INFO-TECH CITROËN Racing DS3 R3 n°10-11

Sujet : Lamage - Chanfreinage du raccord 3 voies d'alimentation essence.

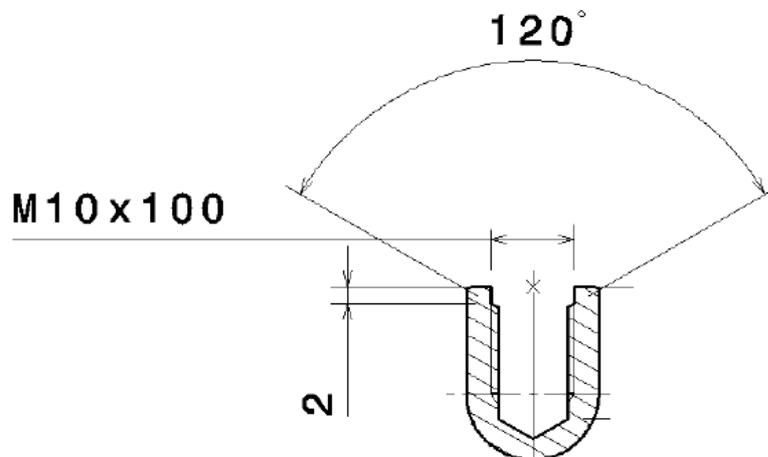
Afin de garantir la bonne étanchéité du bouchon fileté M10x100 sur le raccord 3 voies d'alimentation essence (référence 3T4A64210A), nous vous conseillons la réalisation d'un lamage ou d'un chanfrein tel qu'indiqué ci-dessous.

- Démontez le raccord 3 voies et réalisez un lamage ou un chanfrein de 2 mm à 120° à l'entrée du taraudage.

- Nettoyer le raccord afin de garantir l'absence de copeaux

- Remonter le bouchon fileté sur le raccord en utilisant un joint cuivre de 1,5 mm d'épaisseur et de la Loctite 577.

- Remonter le raccord 3 voies sur la voiture.
